Aménagement d'un lotissement à usage d'habitation

Demande d'examen au cas par cas préalable à la
réalisation éventuelle d'une évaluation environnementale

Mémoire réponse à la demande de compléments

Avis de la Direction Régionale de l'Environnement, de
l'Aménagement et du Logement

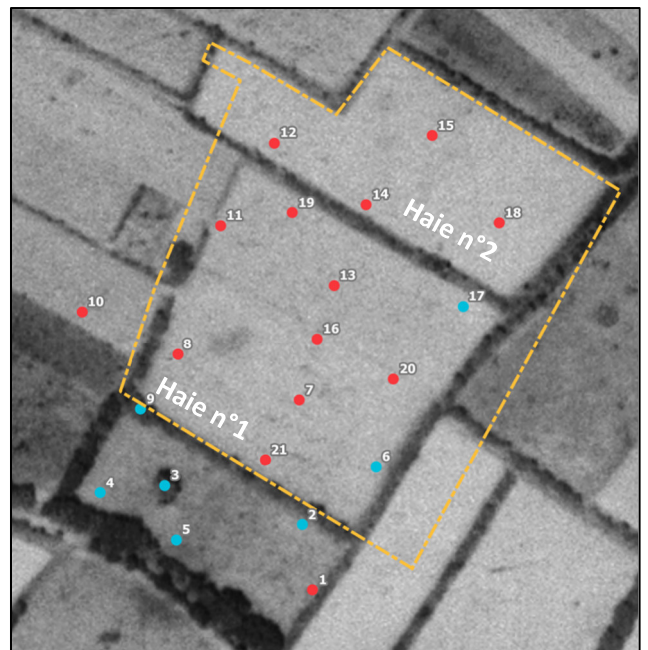
Il est indiqué qu'une zone humide de 4 300 m² est délimitée dans l'espace étudié initialement. La délimitation de la zone humide de 3 600 m² au sud, dont la limite nord est très rectiligne, n'apparaît pas très cohérente avec les sondages n°2, n°6 et n°9 caractéristiques de sols humides. Aussi, la délimitation doit nécessairement reposer sur une démarche rigoureuse visant justement à prendre en considération par la suite les surfaces susceptibles d'être affectées par les aménagements y compris les espaces périphériques nécessaires au maintien de leurs fonctionnalités. Inversement un secteur de 230 m² à l'angle nord-ouest du projet est identifié comme humide sans que les éléments d'analyse floristiques ni le sondage n°12, le plus proche, ne permettent véritablement de comprendre cette identification.

Au regard de ce qui a été relevé précédemment, il est attendu une analyse tenant compte de la délimitation des zones humides reposant notamment sur la prise en compte des sondages caractéristiques de ces milieux. (La définition des zones non constructibles et non aménageables correspondant à 80 m² de zone humide apparaît sous-estimée).

La délimitation de la zone humide s'est appuyée sur les données issues du diagnostic 2024 et celles d'un précédent diagnostic fait en 2020, croisées avec les photos historiques du site. Ces dernières montrent l'occupation des sols marquée par un maillage de haies bocagères.

La limite de la zone humide apparaît comme rectiligne car elle correspond à l'implantation d'une haie aujourd'hui arrachée : les sondages 2 et 9 ont été faits dans l'alignement de cette dernière.

Ceci est le cas également pour le sondage 17.

L'arrachage des haies a entraîné un abaissement du niveau du terrain, bien visible pour la haie n°1 sur tout son linéaire (ci-dessous son emplacement) ; c'est moins le cas pour la haie n°2. Ces dépressions ou micro-dépressions sont favorables à la stagnation des eaux. Etant donné la nature argileuse du sol, le moindre micro-relief formant un creux retient l'eau.
